機種	三菱無停電電源装置 UPS
----	------------------

### 三菱小容量 UPS 搭載バッテリー変更のお知らせ

扱	A	日付	2018 年 4 月	件名	三菱小容量 UPS 搭載バッテリー変更のお知らせ
整理番号	山-1308		三菱電機(株) 福山製作所

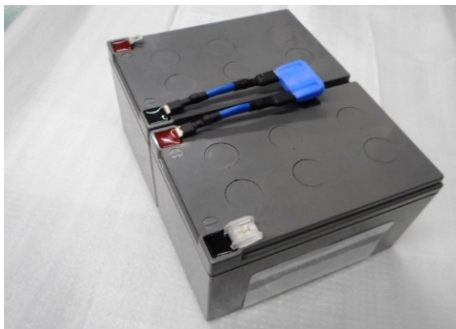
変更前	変更後
バッテリー製造者	日立化成株式会社	Hitachi Chemical Energy Technology Co., Ltd.
バッテリー形名	HF12-12	HZ12-12
バッテリー外観色	黒	灰
バッテリー外観例 (FW-ABTL-1.0K)

※外形寸法および UPS の性能・仕様に変更はありません。また、1 台の製品において変更前後の搭載バッテリーが混在することはありません。
